项目名称	汇德大厦景观施工图A版	
子项名称	B8-03 LP-6-02 通风井二底平面图	
修改人		项目负责人
校对		校对人
审核人		审核人
出图章:	出图日期	版本号
	2019年 12月 09日	03/20
		YL-08

应甲方要求,依据最新景观方案设计,现调整通风井二详图及新增人防出入口廊架一图纸,夹胶玻璃调整为8+1.14PVB+8夹胶玻璃,变更如下:

深圳市万漪环境艺术设计有限公司
设计变更附图

设计变更单										FH-SJ-014		Y1.0													
项目名称		汇德大厦景观施工图A版								修改人		项目 负责人		校 对 人		审 核 人		出图章:		编 号		YL-08			
子项名称		B6-12 新增通风井二夹胶玻璃大样图																出图日期		2019年 12月 09日		版 次		12/20

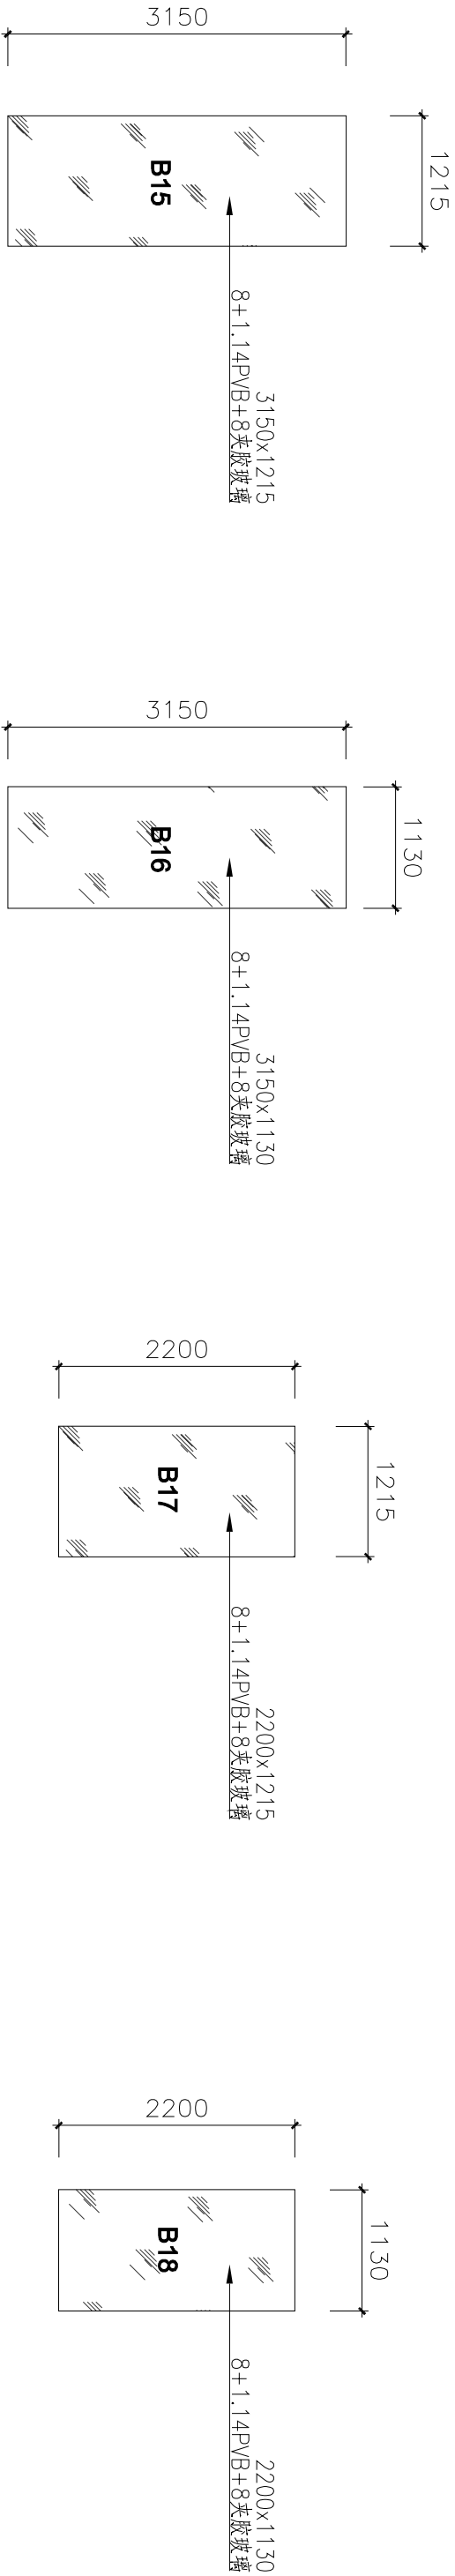
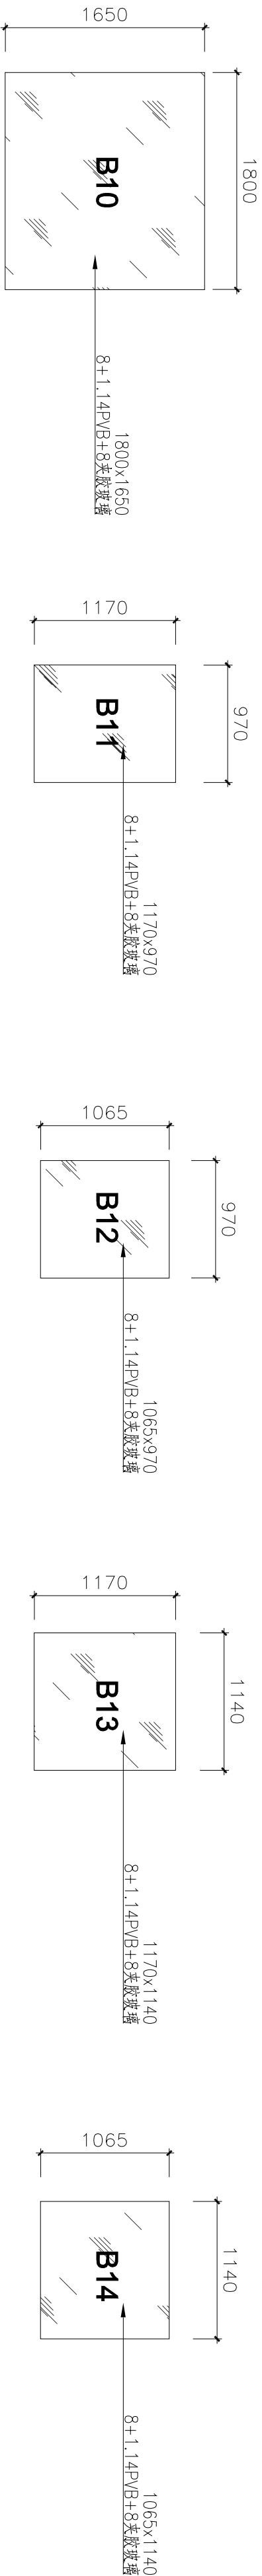
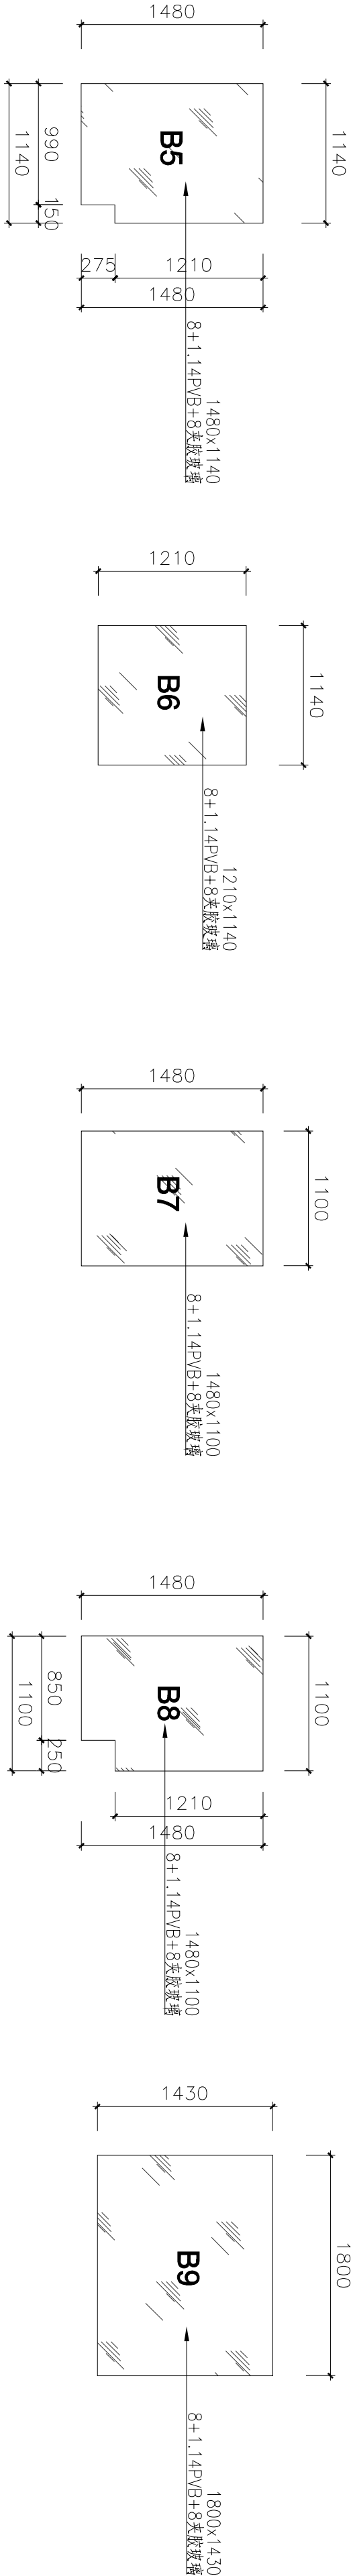
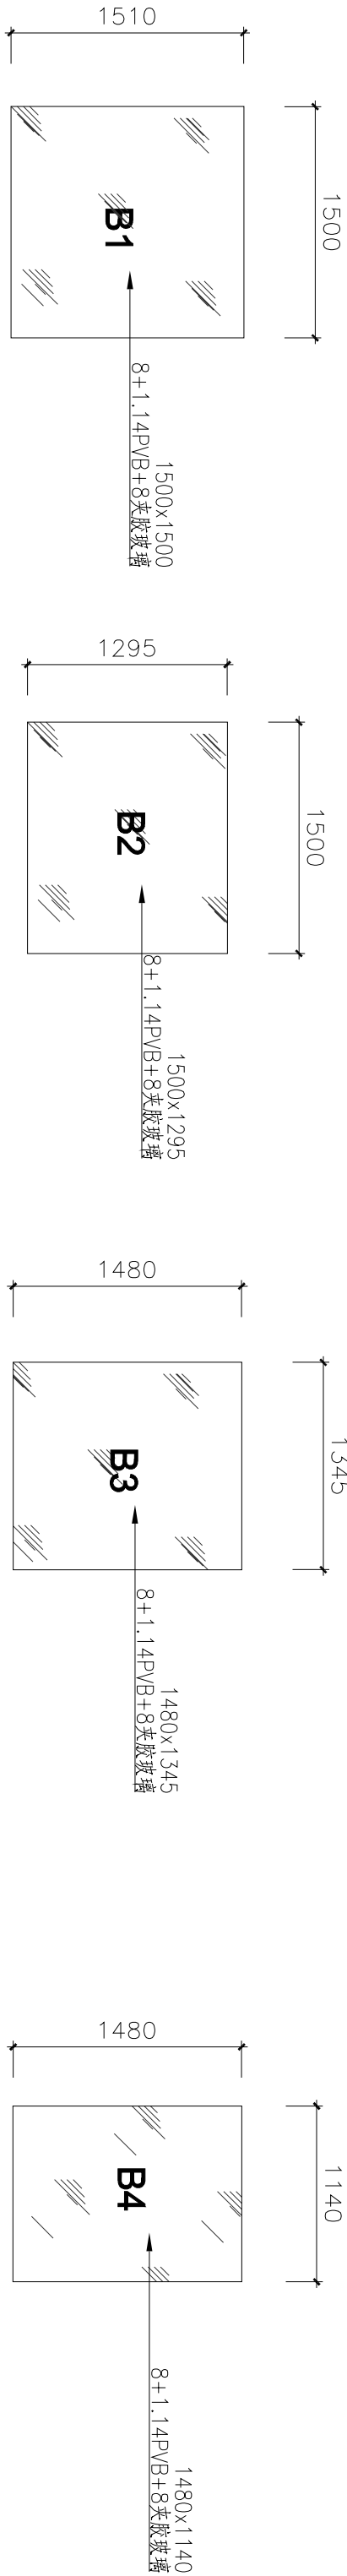
应甲方要求，依据最新景观方案设计，新增人防出入口廊架一图纸，变更如下：
